INTERVENTI PER IL SUPERAMENTO DELLE PROBLEMATICHE IDRAULICHE DEI CANALI COPERTI" LISCIA CULUMBA" (CODICE PGRA SS G258 002 A) E PALAU EST" (CODICE PGRA SS G258 001)

INTERVENTI RELATIVI A "PALAU EST" - CANALE LICCIA (CODICE PGRA SS G258 001)

PROGETTO DI FATTIBILITA' TECNICO-ECONOMICA

RELAZIONE DI RISCONTRO A NOTA COMMISSARIO DISSESTO del 2024

Figure 2 Dettaglio del modello in corrispondenza della confluenza del canale nel corpo idrico esistente

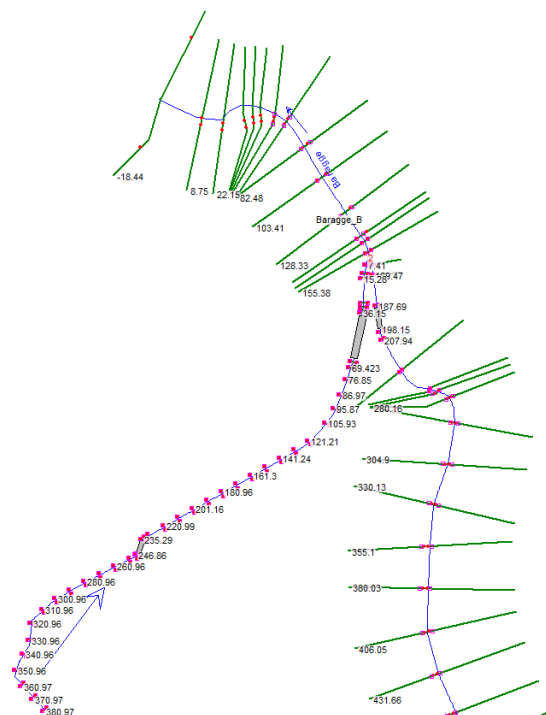
In relazione alla realizzazione di arginature nel tratto terminale (sezioni 41 e 47), si fa notare che non si prevede la realizzazione delle stesse e che la loro presenza era stata indicata nello studio di compatibilità idraulica esclusivamente con lo scopo di contenere il tirante idrico di marea e senza alcun obiettivo di deperimetrazione della pericolosità idraulica. È stato predisposto apposito modello matematico che riflette esattamente anche nel tratto terminale la giacitura definitiva stabilita a seguito della verifica di assoggettabilità, eliminando le arginature e constatando il contenimento della portata con Tr 200 anni all'interno della sezione in progetto, e con adeguati franchi. Come si può osservare dalle immagini seguenti le aree di pericolosità nel tratto finale sono dovute essenzialmente all'onda di marea e non dalle portate provenienti da monte dal canale Liccia – Baragge.

Figure 3 - Stralcio della pericolosità ANTE-OPERAM in corrispondenza della confluenza del canale nel corpo idrico esistente

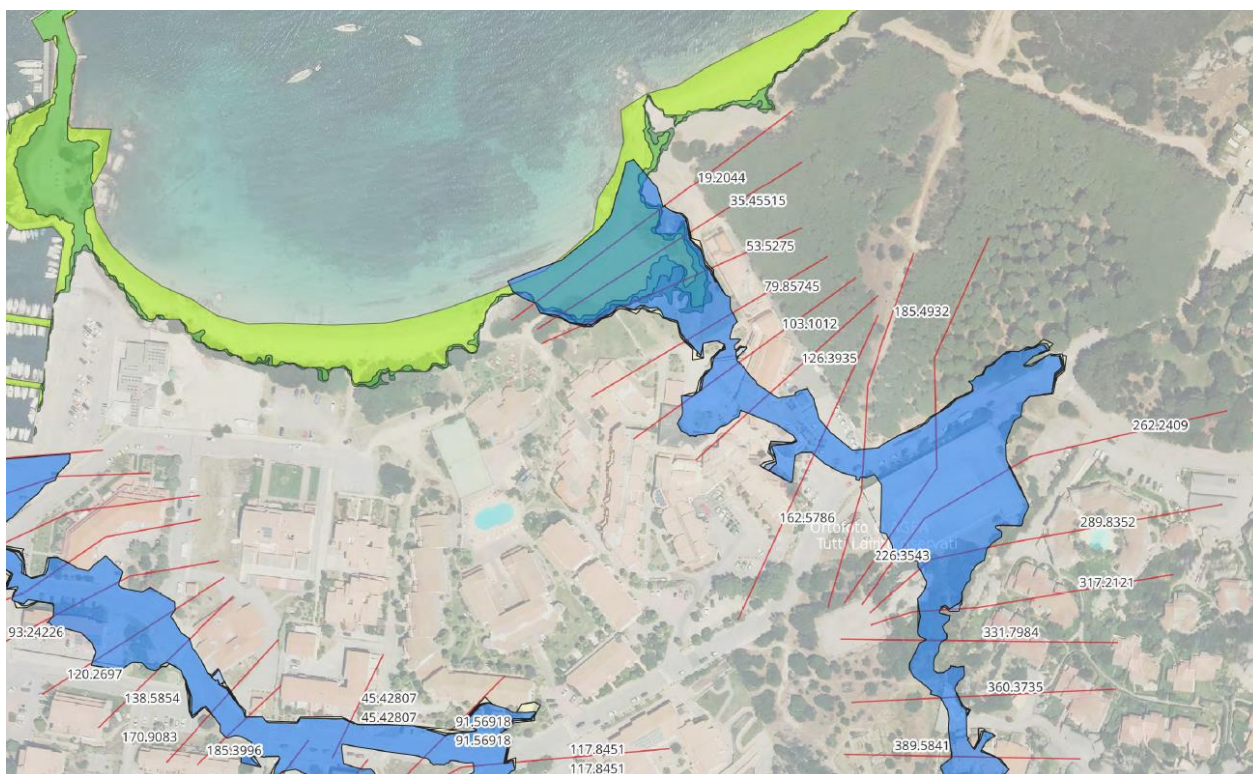
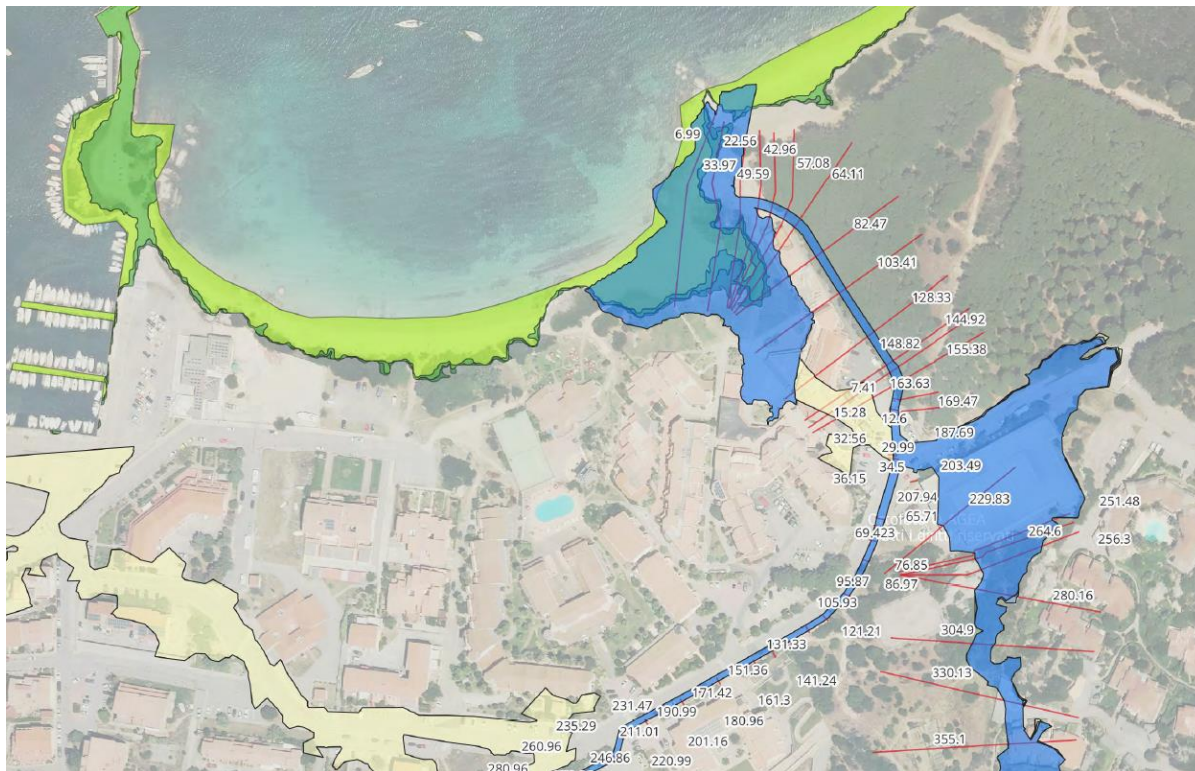
In definitiva le modeste modifiche progettuali apportate dopo l'approvazione dello studio di compatibilità idraulica non comportano alcuna conseguenza nella dinamica idraulica di piena del canale Licia – Baragge; gli interventi in progetto pertanto non aumentano la pericolosità idraulica esistente e migliorano sensibilmente la funzionalità idraulica mettendo in sicurezza l'area del centro abitato di Palau situata a valle della via del Vecchio Marino. Nelle figure seguenti si riporta il dettaglio delle aree di pericolosità idraulica ante e post operam, inclusa la perimetrazione di inondazione costiera indipendente dalla piena del canale Licia.
